DODATEK č. 2 ke SMLouvě o dílo

„Zajištění kapacity a kvality SV Pardubice, část 3.1 Napojení ÚV Hrobice na kanalizaci“

Změnový list č. 01

Číslo změnového příkazu	01/2025
Datum zadání:	07.08.2025
Číslo projektu:	05518-100
Název stavby:	Zajištění kapacity a kvality SV Pardubice, část 3.1 napojení ÚV Hrobice na kanalizaci
Název objednatele	Vodovody a kanalizace Pardubice a.s., Teplého 2014, 530 02 Pardubice
Název zhotovitele:	KVIS Pardubice a.s., Rosice 151, 533 53 Pardubice
Iniciátor změny:	Zhotovitel

Stavba: Zajištění kapacity a kvality SV Pardubice část 3.1 napojení ÚV Hrobice na kanal
Objekt: Čerpací stanice - Změnový list č.1

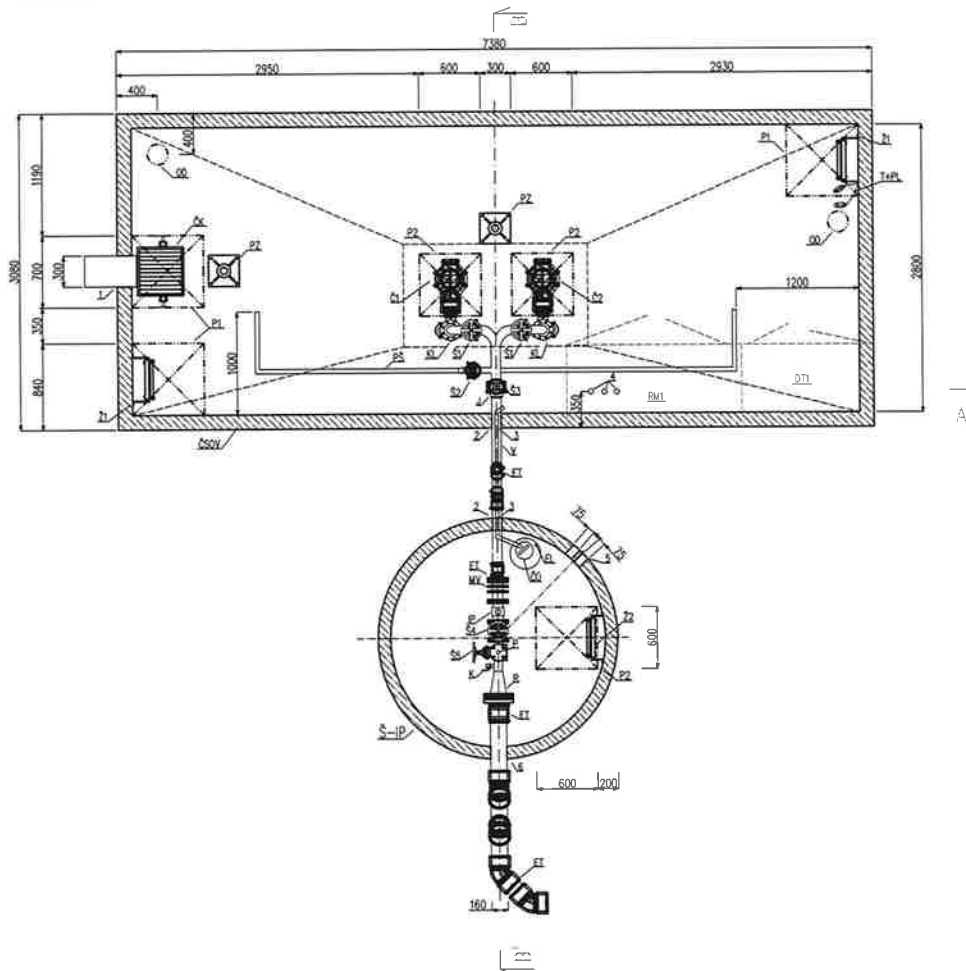
Položka - změna čerpade - PŮVODNÍ

Položka - změna čerpadel - HIDROSTAL

Položky navíc oproti PD

Položky navíc oproti PD

Dodávka celkem	314 009
	Montáž celkem	74 440
	CELKEM	388 449

ŘEZ: A – A'

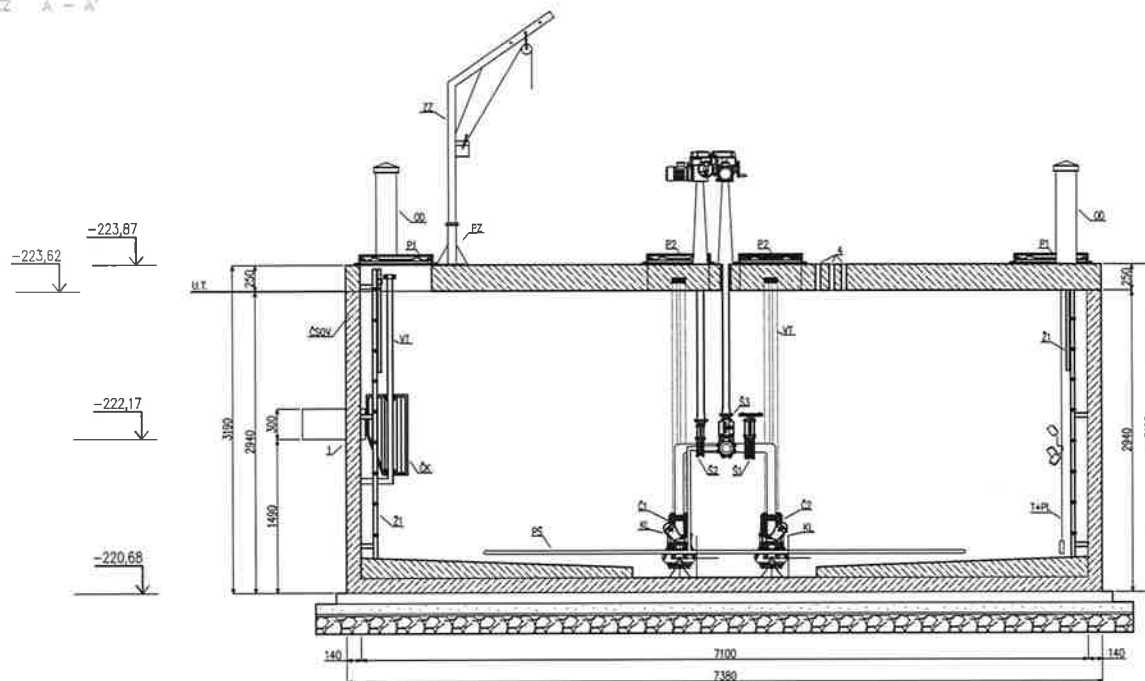
- 1.1 Čerpací stanice (změna typu čerpadel) - cenové dorovnání ke skutečným výměrám a dodanému čerpadlu v souvislosti požadovaného čerpání do systému tlakové kanalizace za podmínky neomezit jakoukoliv její provozuschopnost. Nově navržené a osazené čerpadlo se šroubovým oběžným kolem má lepší průchodnost a zvýšenou odolnost vůči abrazi oproti čerpadlu navrženému v PD. Z technického a provozního hlediska se jedná o lepší řešení než navržené v PD.

- 2.1 Cenové dorovnání ke skutečným výměrám a dodanému čerpadlu v souvislosti požadovaného čerpání do systému tlakové kanalizace za podmínky neomezit jakoukoliv její provozuschopnost. Nově navržené a osazené čerpadlo se šroubovým oběžným kolem má lepší průchodnost a zvýšenou odolnost vůči abrazi oproti čerpadlu navrženém v PD. Z technického a provozního hlediska se jedná o lepší řešení než navržené v PD.
- 2.2 Cenové dorovnání ke skutečným výměrám vzhledem výhledovému napojení obce Čeperka do kanalizačního výtlaku z ÚV Hrobice a požadavku měření odpadních vod v ČS Hrobice i z výhledového napojení Čeperky s potřebnou provozní optimalizací čerpání.
- 2.3 Cenové dorovnání ke skutečným výměrám v souvislosti s předpokládanou novou zástavbou v lokalitě Hrobický Dvůr
- 2.4 Cenové dorovnání ke skutečným výměrám

KLADÉČSKÉ SCHÉMA

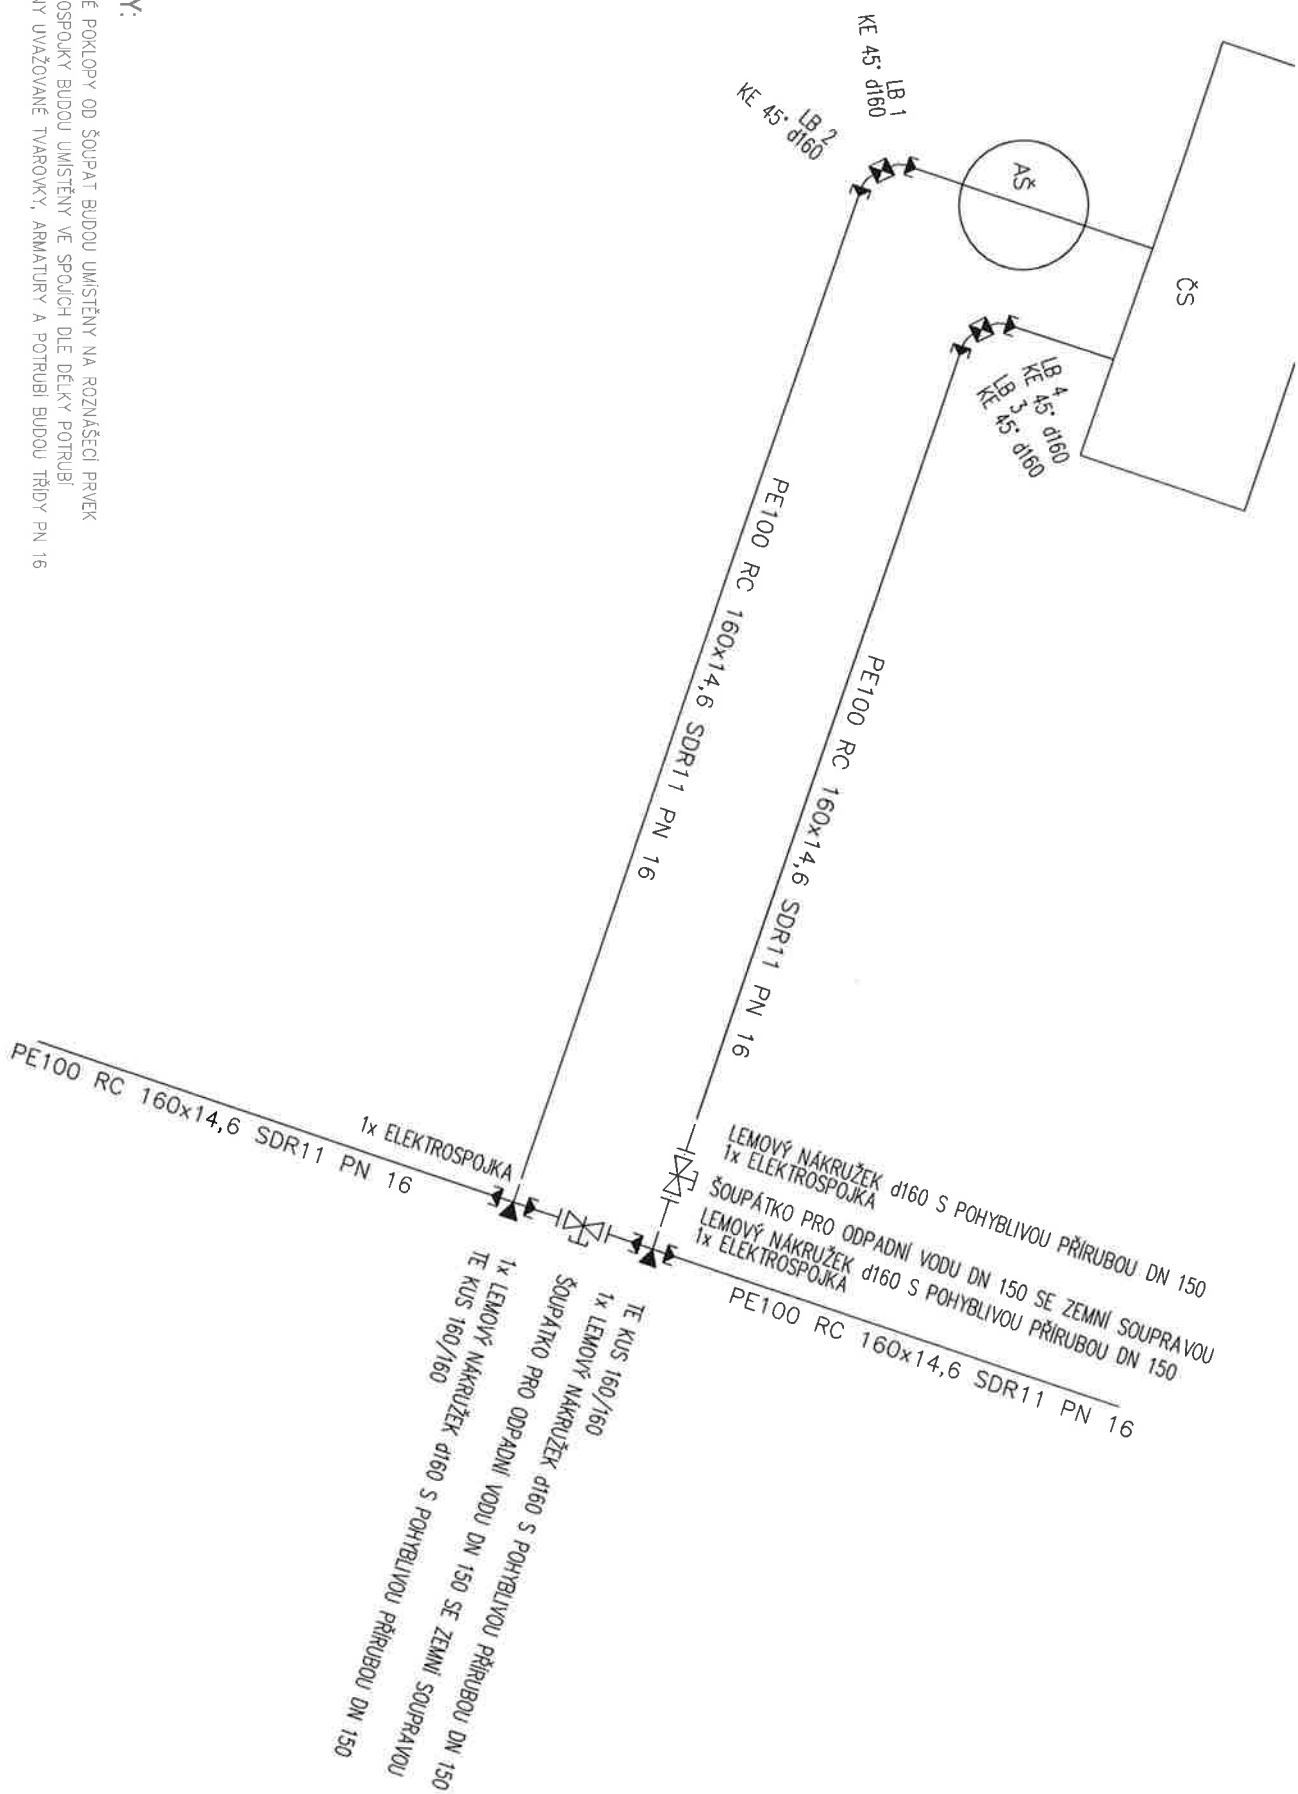
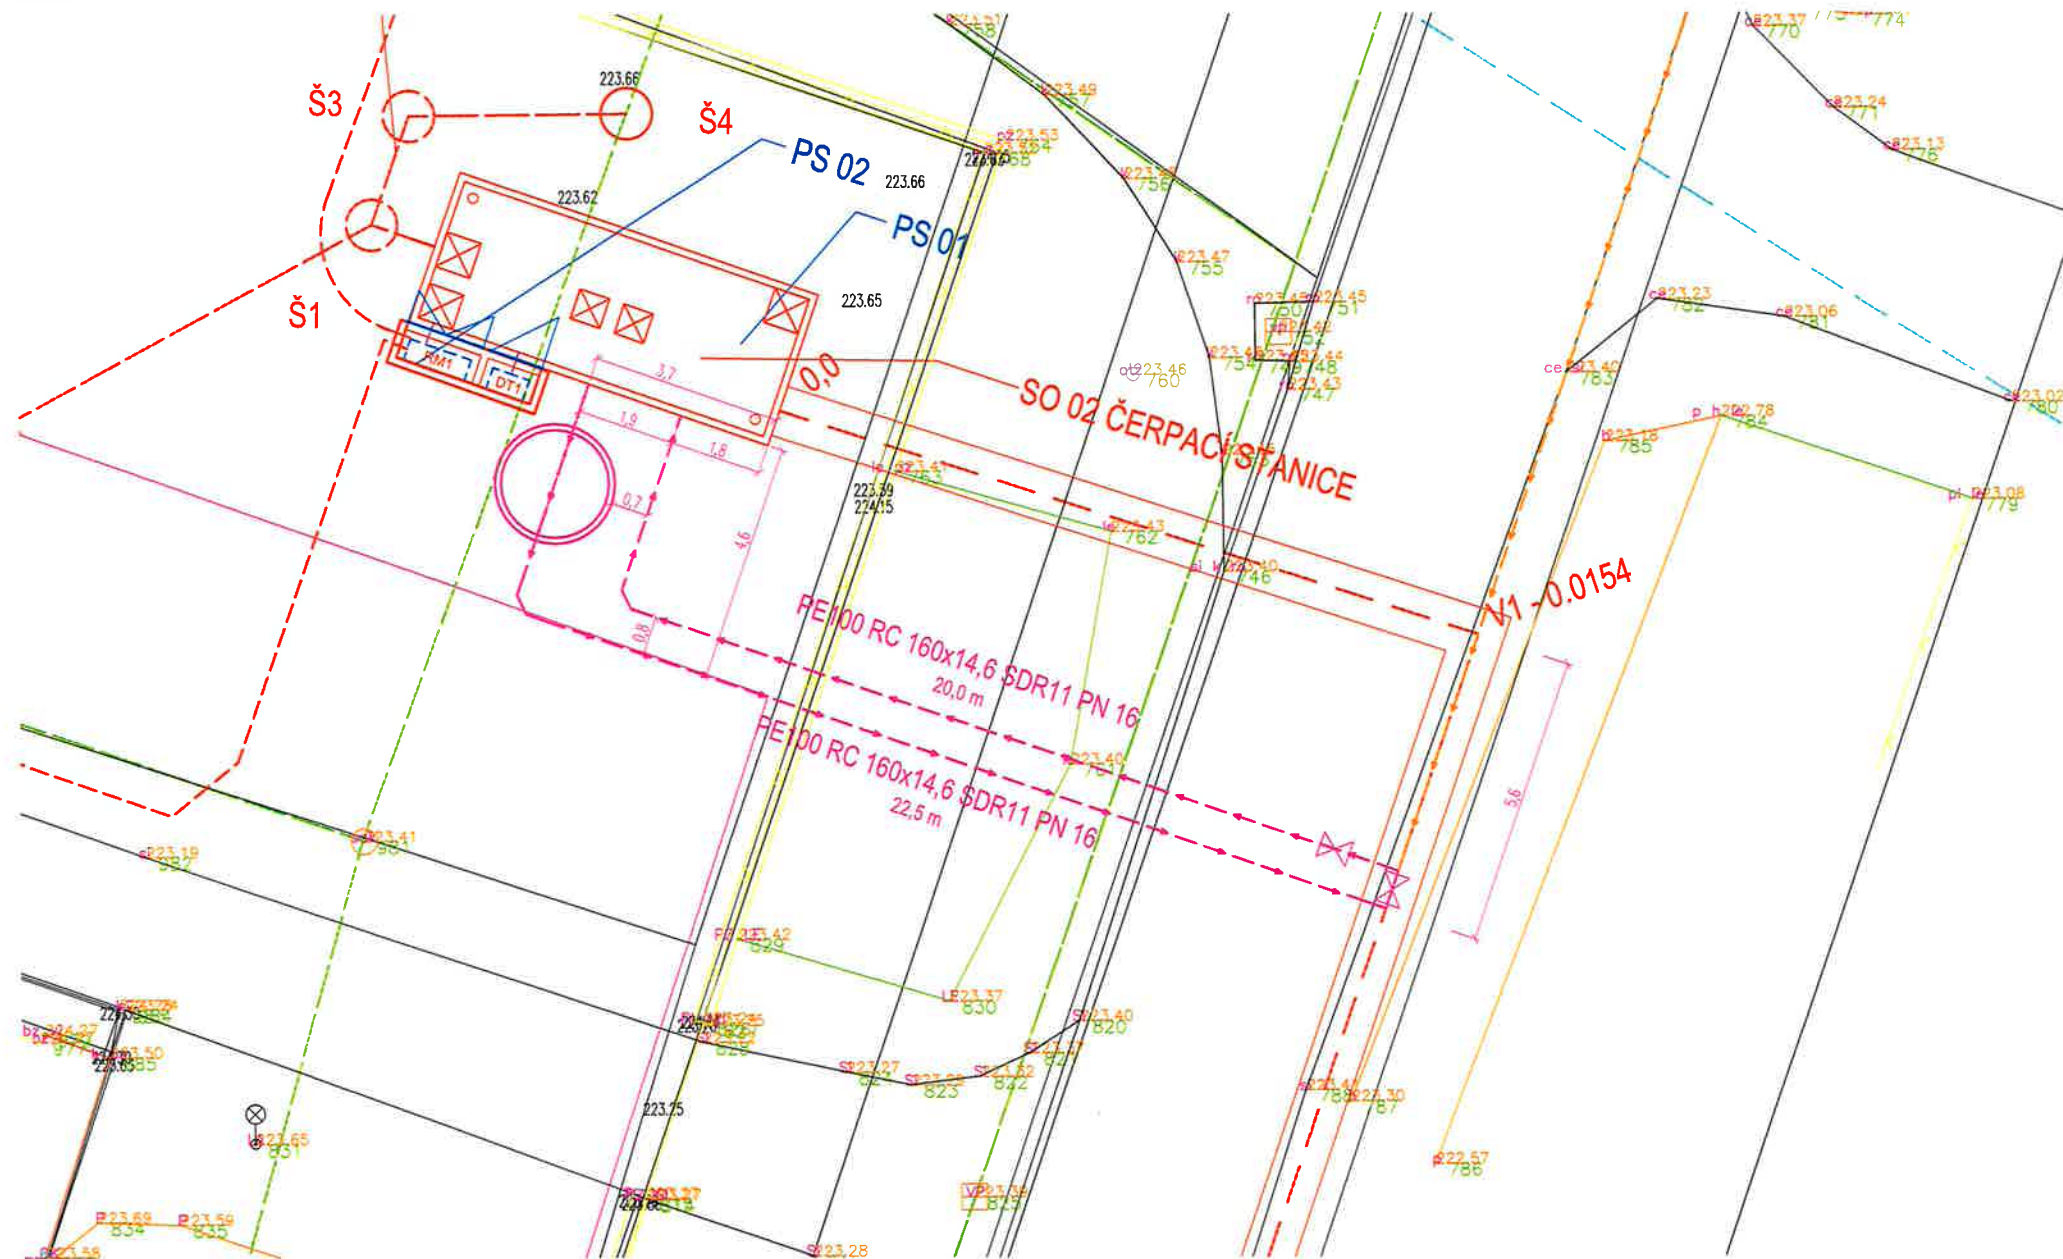
- 1.2 Napojení výtlačku z Čeperky – cenové dorovnání ke skutečným výměrám vzhledem výhledovému napojení obce Čeperka do kanalizačního výtlačku z UV Hrobice a požadavku měření odpadních vod v ČS Hrobice i z výhledového napojení Čeperky s potřebnou provozní optimalizací čerpání.

ZL01 - Změna napojení výtlačku do ČS

- LITINOVÉ POKLOPY OD ŠŤUPATÍ BUDOU UMÍSTĚNY NA ROZNAŠEČÍ PRVEK
- ELEKTROSPJOJKY BUDOU UMÍSTĚNY VE SPOJICH DLE DÉLKY POTRUBÍ
- VŠECHNY UVAŽOVANÉ TVAROVKY, ARMATURY A POTRUBÍ BUDOU TŘÍDY PN 16
